Divcauruļu siltumtrases griezumā
Ø324/500

i-1	Iepriekš noprojektēto 3. kārtas siltumtrases pazemes posmu paredzēts izbūvēt virs zemes. Kartā 1.2. uzstādīts papildus izolētais kompensators			09.03.2022
i	Sadalīšana kārtās. Izņemts līkums PL15. Paredzēts jaunais līkums 5". Pārvietots mezgls "10". Slīpuma maiņa.			05.08.2020
Izm.	Izmaiņas apraksts			Datums
		Būvobjekta nosaukums		
		Maģistrālo siltumtīklu pārbūve A.Pumpura ielā no Višķu ielas (9k-29) līdz Jātnieku ielas krustojumam (9k-46) ar atzarojumiem, Daugavpils		
Amats	Uzvārds	Paraksts	Datums	Lapas saturs
				Siltumtrases garenprofils no PL-13 līdz punktam "2". Izmaiņas
Būvpr.daļ.vad.	A.Čiņajevs		09.03.2022	Pasūtījuma Nr. 18-26-001/2
Proj.	M.Lasinska		09.03.2022	Mērogs Mhor.1:500 Mvert.1:50
Arh. reg. Nr.	Uzvārds	Paraksts	Datums	Stadija BP
PAS "Daugavpils siltumtīkli"				Lapas Nr. SAT-9i-1

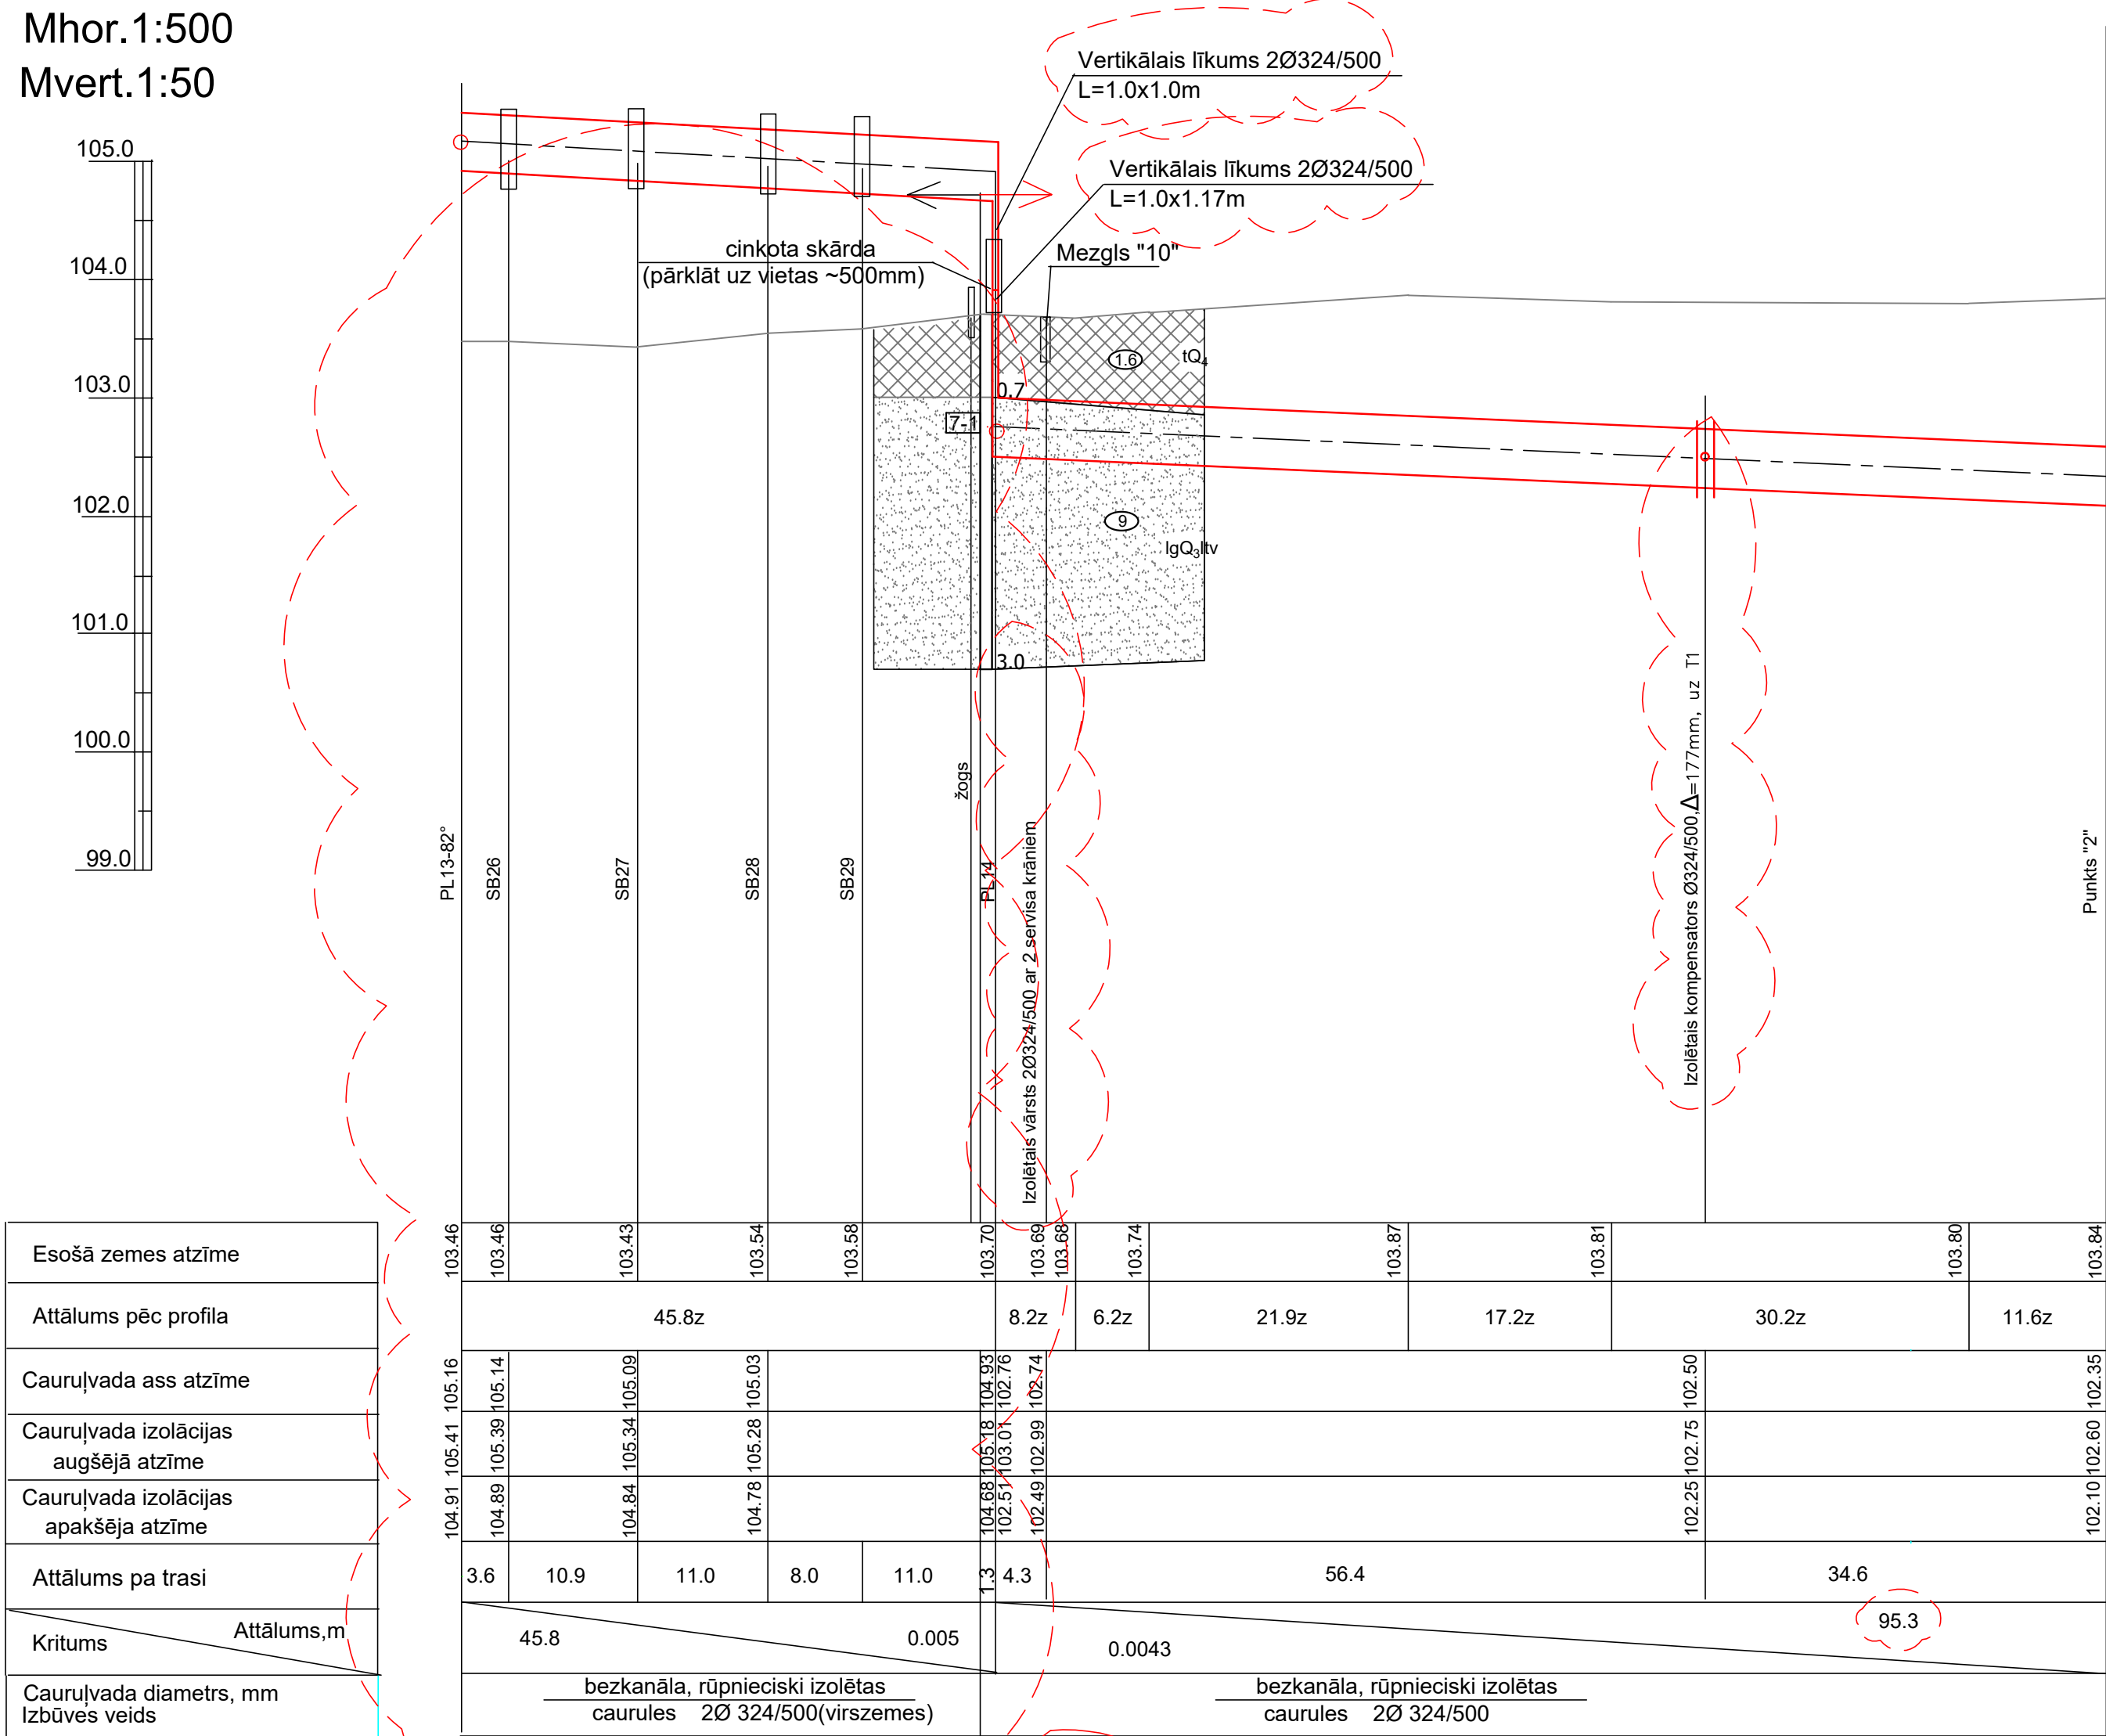
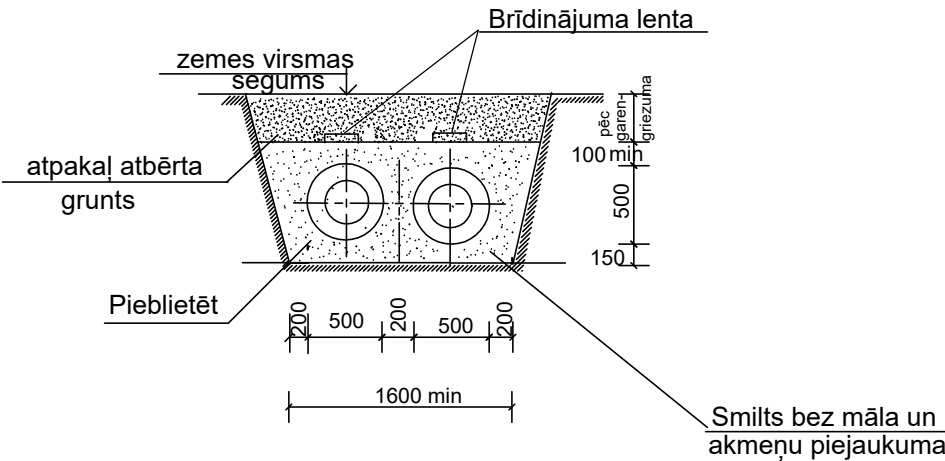
- atkāpe (i) no pamatprojekta
- atkāpe (i-1) no pamatprojekta
